TITLE: algyan\_8th.es3

Date: 2023/02/16 15:50

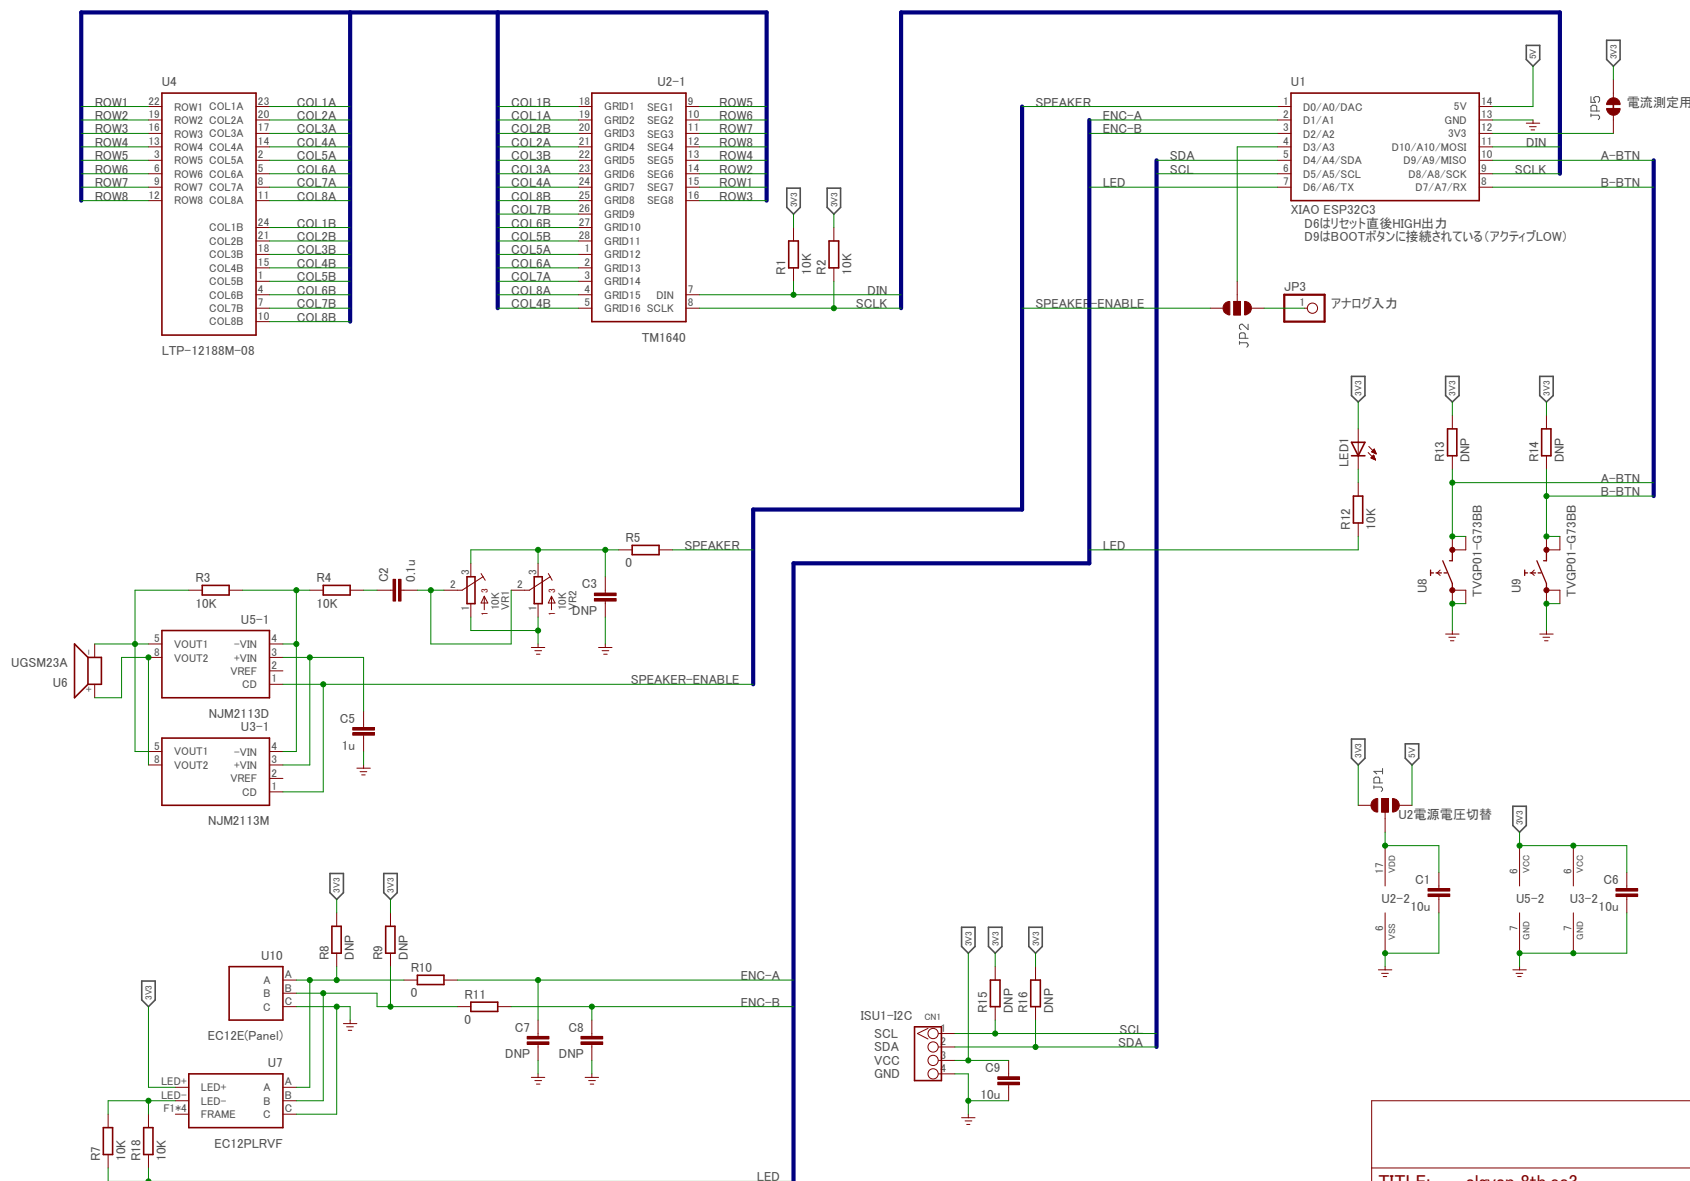
変更点  
 SPEAKER-ENABLEとLEDのピン割当を入れ替え  
 SELECT-BTNとESCAPE-BTNの信号名を変更  
 SCL/SDAのダンピング抵抗を削除  
 ロータリーエンコーガLEDの電流制限抵抗を2個並列に  
 JP2をNOに変更  
 R1とR2を10K
